## **Additif 48 – Règlement ONU n° 49**

### **Révision 6 – Amendement 8**

Complément 7 à la série 06 d'amendements – Date d'entrée en vigueur : 22 juin 2022

### **Prescriptions uniformes concernant les mesures à prendre pour réduire les émissions de gaz polluants et de particules des moteurs à allumage par compression et des moteurs à allumage commandé utilisés pour la propulsion des véhicules**

Figure 12

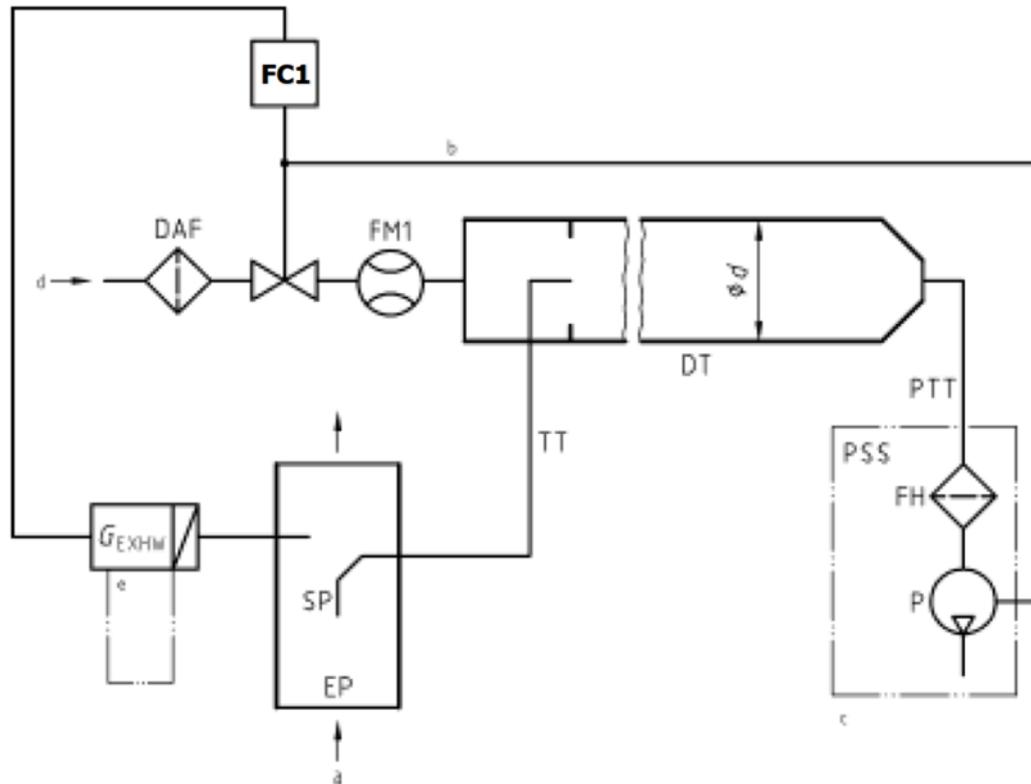
Paragraphe A.2.2.1, lire :

**Schéma du système à dilution du flux partiel (prélèvement total)**

a = gaz d'échappement ; b = optionnel ; c = installation détaillée, voir fig. 16
